東海第二発電所

工事計画認可申請に係る論点整理について (コメント回答)

平成30年7月19日

日本原子力発電株式会社

図3 振動台Y軸の回転変位と中央部の鉛直変位算出結果

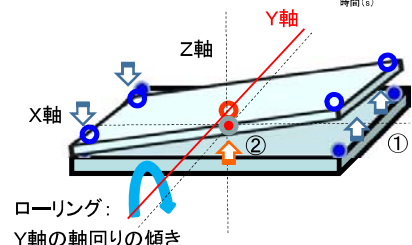
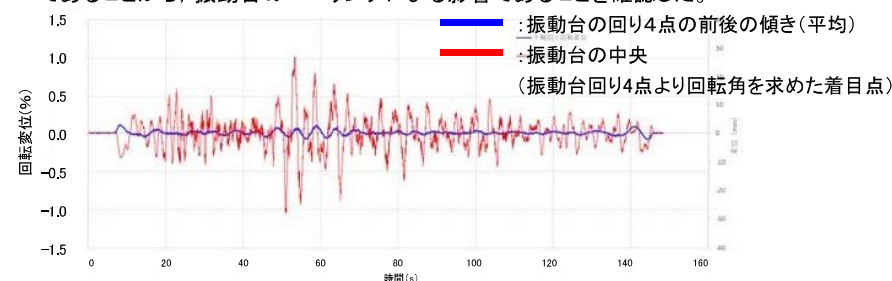
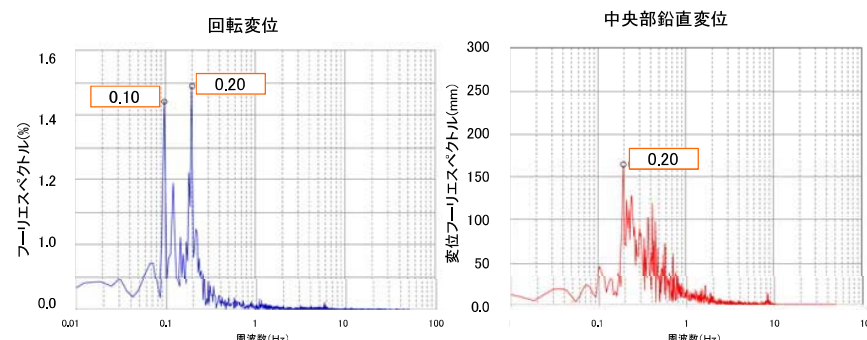
1. 振動台のY軸に対しての回転変位(ローリング)について、試験結果に与える影響を示すこと。

3方向同時加振時において振動台中心に回転変位(青線)及び鉛直変位(赤線)が生じていた。振動台の回転変位(青線)と鉛直変位(赤線)の周期について周波数分析を行い**回転変位は0.10Hz、0.20Hzで鉛直変位は0.10Hz**であった。

回転変位の0.20Hzと鉛直変位の0.20Hzは振動台のローリングによる影響があるものと思われる事及び、回転変位の0.10Hzも同様に長周期成分が他の設備等に見られない周波数であることから、振動台のローリングによる影響であることを確認した。

図7 実証試験の試験装置における止水板とガイド間の寸法

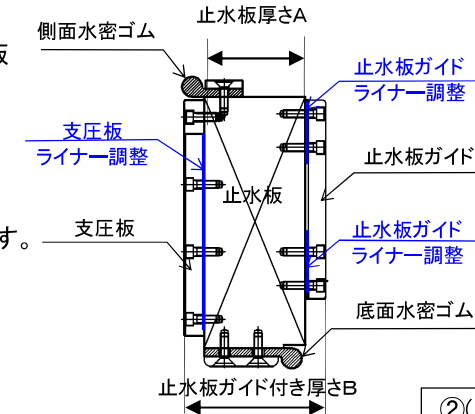
2. 止水板と止水板押えとの隙間に対する公差について、実機を考慮した上で設定し、解析モデルの結果の扱いを示すこと。

止水板ガイド付き厚さとガイド間隔は、最少3mm最大6mmで施工することから、6mmの隙間モデルにおける三次元動的解析も実施し、解析モデルのばらつきを評価し解析モデルの信頼性向上を図る。図7の実機における止水板とガイドとの隙間の寸法を示す。

図1 弁の高振動数領域までの評価に係る説明実績と今回の説明範囲

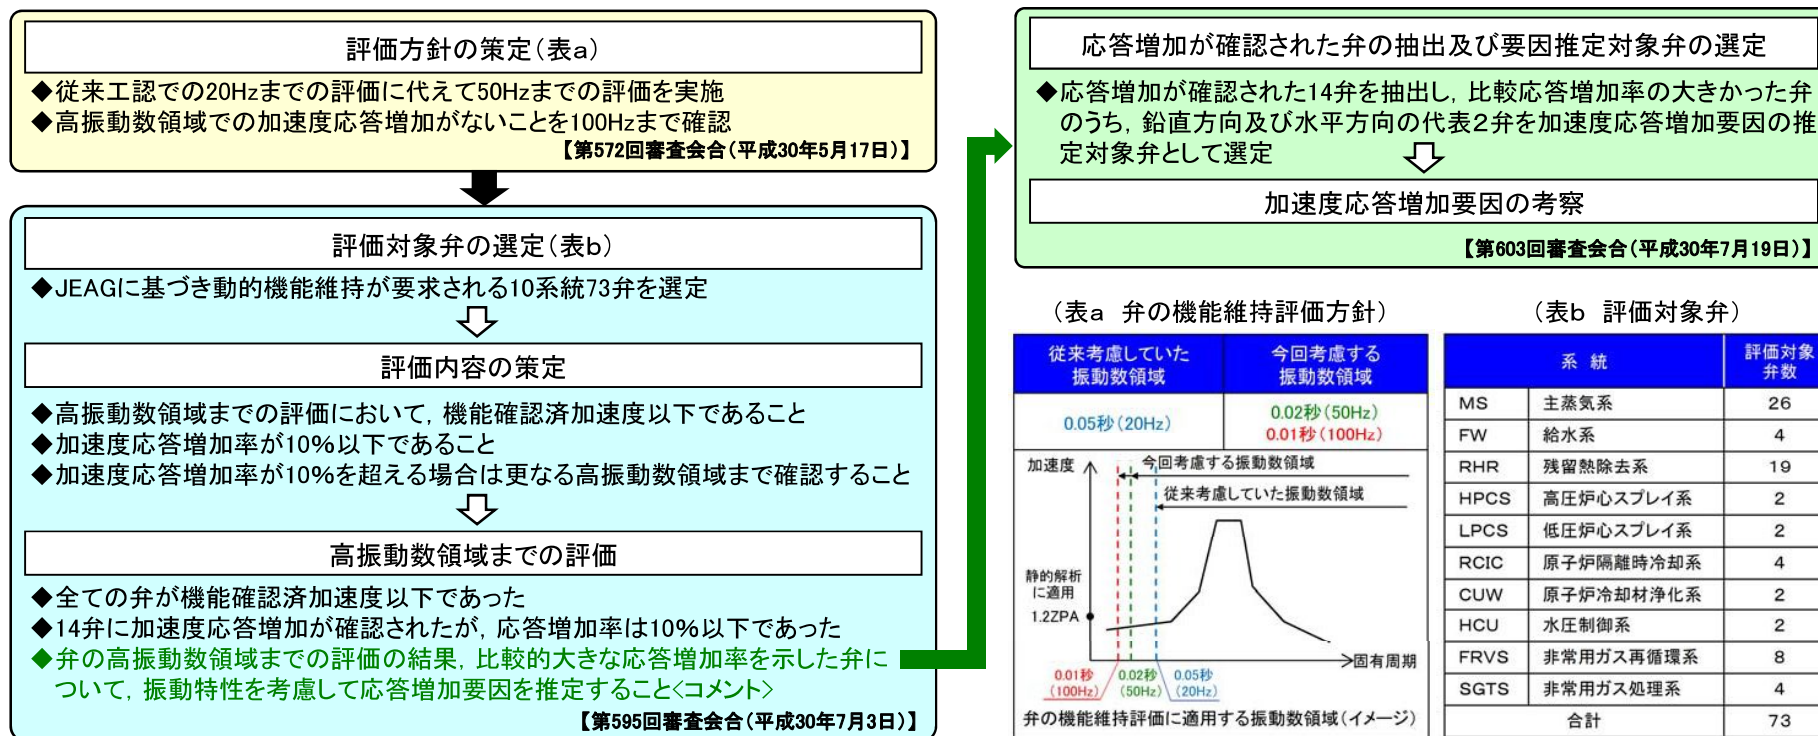
弁の高振動数領域までの評価の結果、比較的大きな応答増加率を示した弁について、振動特性を考慮して応答増加要因を推定すること。

①図1に弁の高振動数領域までの評価に係る説明実績と今回の説明範囲を示す。

スプロケット軸・モータ出力軸の支持方法改良予定図

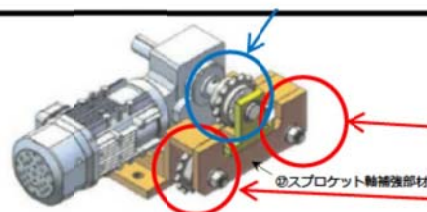
- ◆ 荷重伝達経路に含まれている部品の裕度評価について整理すること。

- ◆ 7/10審査会合で示したものから、荷重伝達経路に含まれるモータ出力軸など3項目を追加し裕度を評価した。
- ◆ 対策前は、チェーン、スプロケット軸、モータ出力軸が簡易評価における裕度が1を下回ったが、対策後の裕度は1を上回ることを確認。なお、設計データの入手が困難な減速機については、分解点検により健全性を確認するとともに、対策後は対策前に比べて裕度が増加(チェーンに付加される荷重が低下)するため、対策後での健全性は確保されると評価した。

従来、スプロケット及びモータの軸は、1か所で支える設計であったが、ベースを改良することにより2か所で荷重を支持

門部の断面図

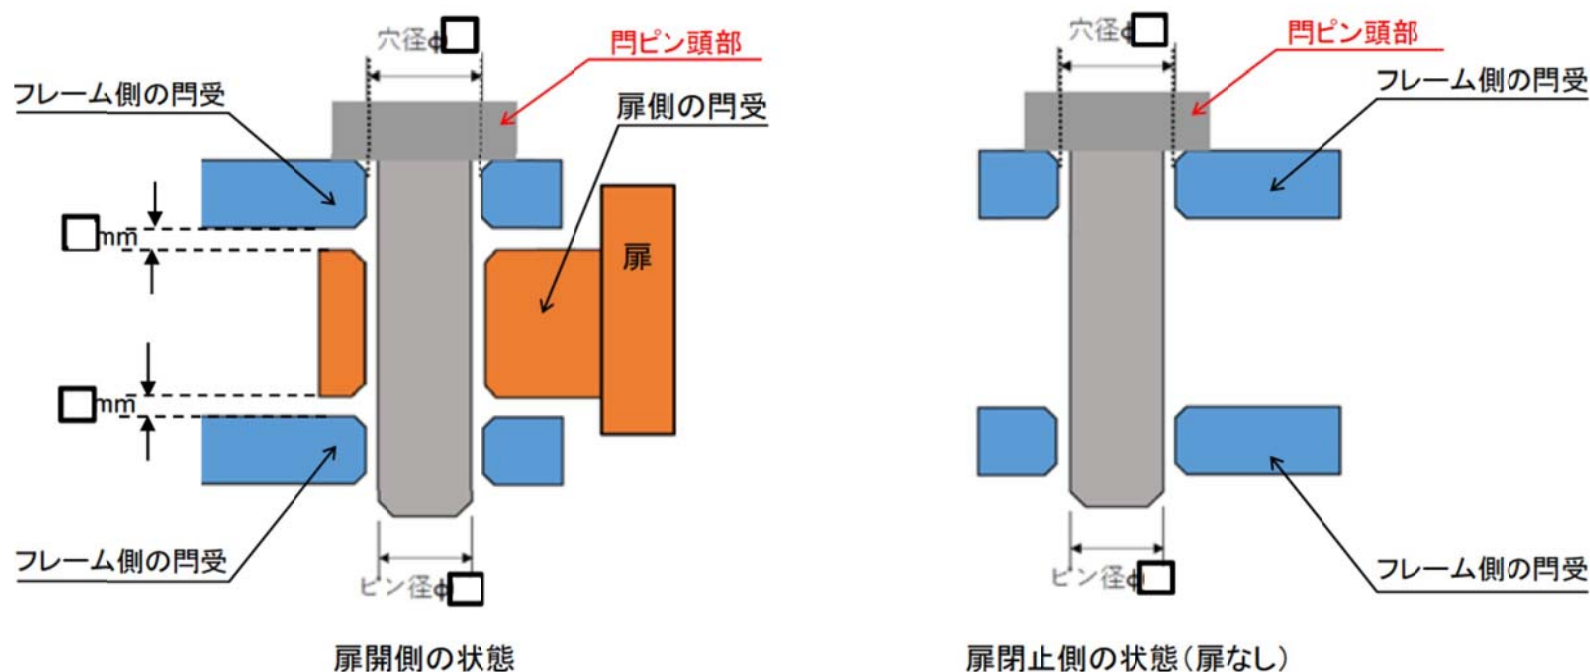
- ◆ 門部に異物が入らないような対策、熱膨張及び製作誤差について説明すること。

- ◆ 門の側面には、扉側とフレーム側の門受の隙間が上下2箇所及び扉がない状態ではフレーム側の門受間の隙間が存在するが、ブローアウトパネル閉止装置の設置箇所が高所であることから、砂等の異物が混入する可能性は低いと考える。
- ◆ 開状態及び閉止状態では、門ピン頭部により、門受の上部は塞がれていることから、上部から異物混入はしない。なお、固着、目詰まり等がなく門部の機能が維持されていることについては定期的な動作試験(門の上げ下げ)にて確認する。

各リミットスイッチの目的

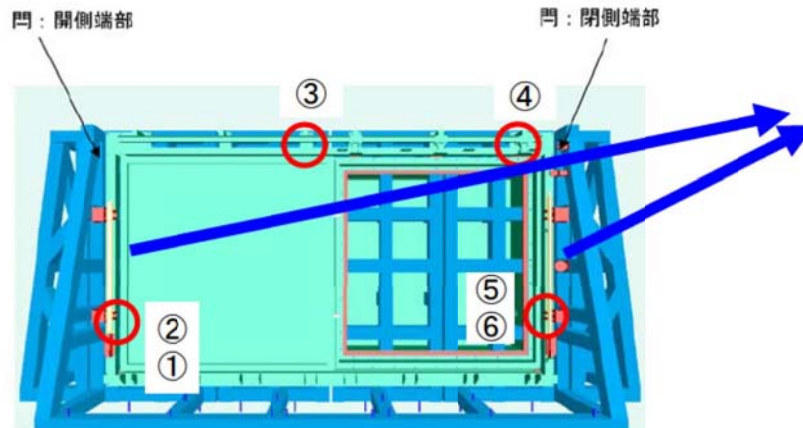
- ◆ 門が確実に押上げられたこと及び挿入されたことの検知方法について、扉の開閉を含めたシステムを検討すること。

- ◆ リミットスイッチにて、門の押上げ及び挿入を検知
- ◆ 門押上げ完了の信号を受け、扉作動の信号が投入、扉停止信号を受け、門下降の信号が投入
- ◆ 扉の動作開始は、門の押上げをリミットスイッチが検知しないと開始しないインターロックを設ける設計
